改善箇所説明図

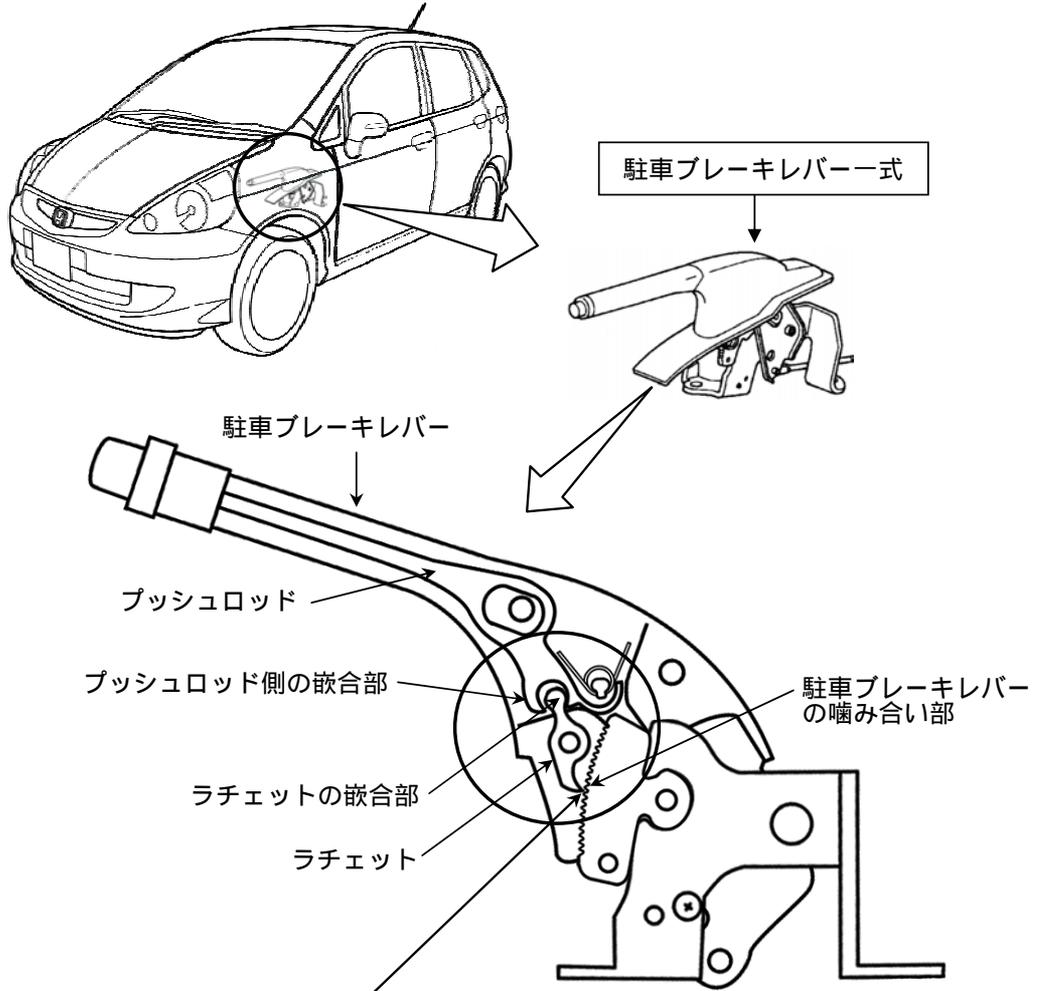
基準不適合発生箇所

駐車ブレーキレバーを保持するラチェットの嵌合部形状が不適切なため、駐車ブレーキ操作を繰り返すと、プッシュロッド側の嵌合部が削れ、嵌合が外れるものがある。そのため、駐車ブレーキレバーの噛み合いが不十分となり、駐車ブレーキが保持できない又は、駐車ブレーキが突然、解除されるおそれがある。

改善の内容

全車両、駐車ブレーキレバー一式を良品と交換する。

識別：左フロントドア上部ヒンジの下側取付けボルト頭部に黄ペイントを塗布する。
